**Forum mondial de l'harmonisation
des Règlements concernant les véhicules**

Groupe de travail des véhicules automatisés/autonomes et connectés

Règlements ONU n^{os} 13, 13-H, 139, 140 et RTM ONU n^o 8 :**Systemes de freinage électromécaniques****Proposition de complément à la série 11 d'amendements
au Règlement ONU n^o 13 (Freinage des véhicules lourds)****Communication de l'expert de l'Association européenne
des fournisseurs de l'automobile***

Le texte ci-après, établi par l'expert de l'Association européenne des fournisseurs de l'automobile (CLEPA), vise à inclure dans le Règlement ONU n^o 13 des prescriptions relatives à l'homologation de type des systèmes de freinage électromécaniques (EMB) en tant que systèmes de freinage de pointe. Le présent document annule et remplace le document ECE/TRANS/WP.29/GRVA/2020/21 et le document informel GRVA-09-05.

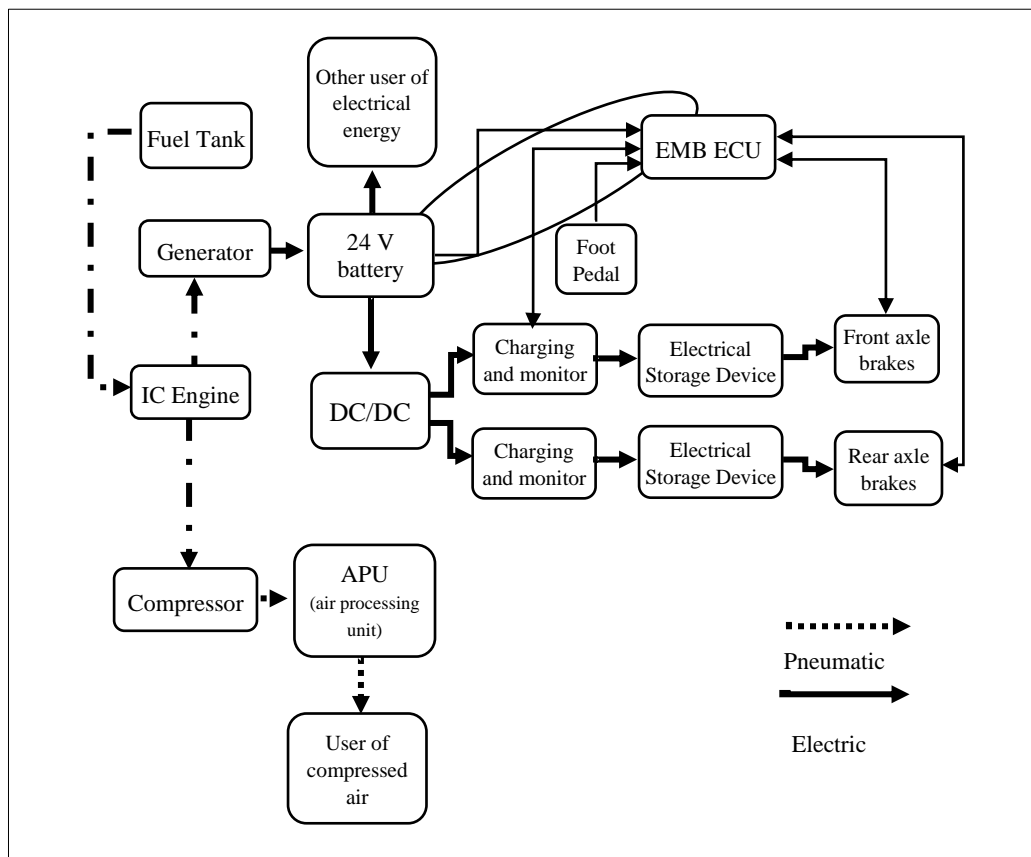
- « 5.2.1.27 Dispositions supplémentaires spéciales pour les systèmes de freinage de service à transmission de commande électrique, **à l'exception des systèmes de freinage électromécaniques** ».

35. Étant donné que de nombreuses prescriptions de ce paragraphe ne peuvent pas être pleinement appliquées aux véhicules à système de freinage électromécanique, l'actuel paragraphe 5.2.1.27 est divisé en deux parties, à savoir un paragraphe traitant des systèmes de freinage à transmission d'énergie non électrique (par exemple les systèmes de freinage à air comprimé – le paragraphe 5.2.1.27 actuel) et le nouveau paragraphe 5.2.1.35 « *Dispositions supplémentaires spéciales pour les systèmes de freinage de service électromécaniques à transmission de commande électrique* » (comprenant à la fois la commande électrique et la transmission d'énergie).

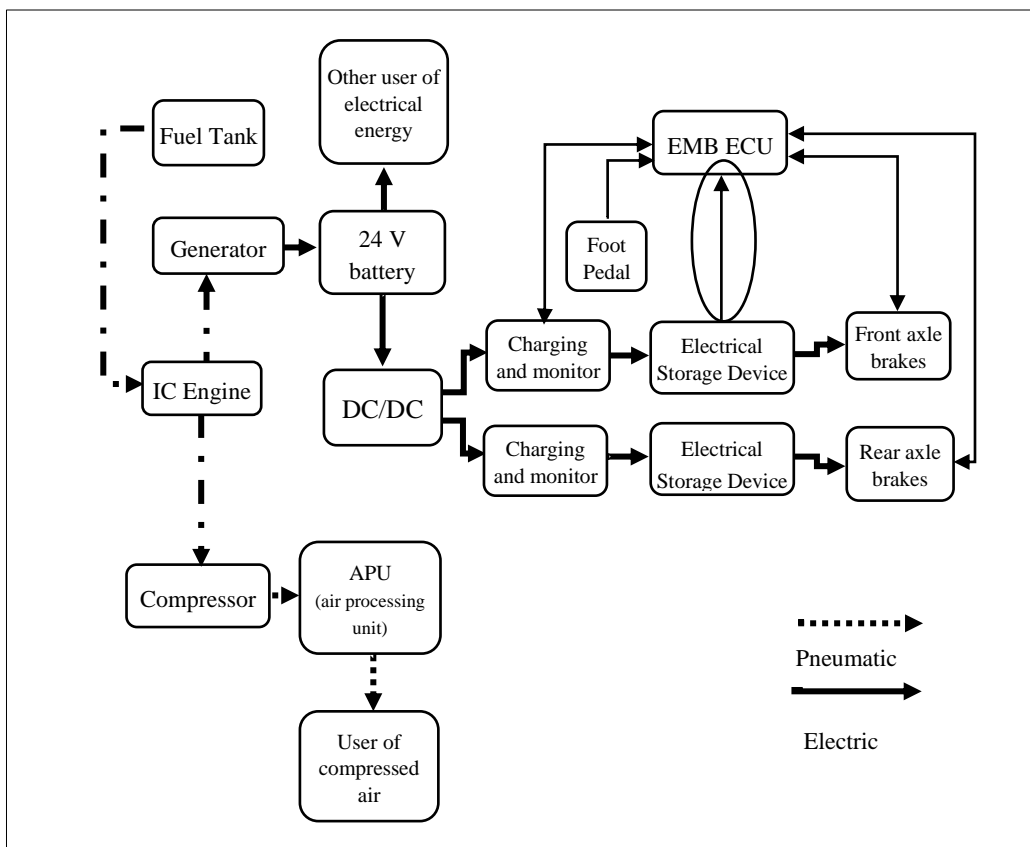
- 5.2.1.35.5 Dans le cas d'une alimentation en énergie électrique alimentant uniquement la transmission de commande électrique et en cas de défaillance de cette source d'énergie, à partir de la valeur nominale du niveau d'énergie, toute la plage de commande du système de freinage de service doit être garantie après 20 actionnements à pleine course consécutifs de la pédale de commande du frein de service. Pendant l'essai, la commande de freinage doit être à chaque fois actionnée à fond pendant 20 s, puis relâchée pendant 5 s. Il est entendu qu'au cours de cet essai, une quantité d'énergie suffisante doit être disponible dans le système de transmission d'énergie pour permettre un actionnement à fond de course de la commande du frein de service. Cette prescription ne doit pas être interprétée comme une dérogation aux prescriptions du paragraphe 1 de la partie D de l'annexe 7.

41. Le paragraphe 5.2.1.35.5 traite d'une configuration d'un système de freinage électromécanique dans laquelle un dispositif de stockage d'énergie électrique (par exemple une batterie) ne fournit de l'énergie qu'à la transmission de commande (mais pas à la transmission d'énergie électrique comme dans le cas d'un système de freinage à commande électronique, qui doit être conforme au paragraphe 5.2.1.27.5) ; à titre d'exemple de système de freinage, voir la figure du paragraphe 5.2.1.35.5).

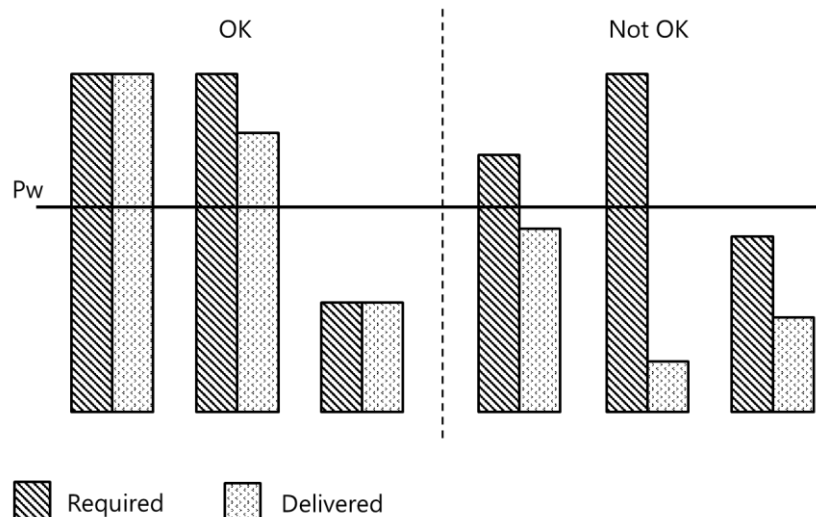
- 5.2.1.35.8** Lorsque la puissance demandée par le ou les dispositifs de stockage d'énergie électrique ne peut être fournie par le dispositif d'alimentation électrique et qu'elle tombe en dessous d'une valeur de P_w déclarée par le constructeur, un signal d'avertissement doit être émis à l'intention du conducteur. Le voyant jaune spécifié au paragraphe 5.2.1.29.1.2 peut être utilisé.
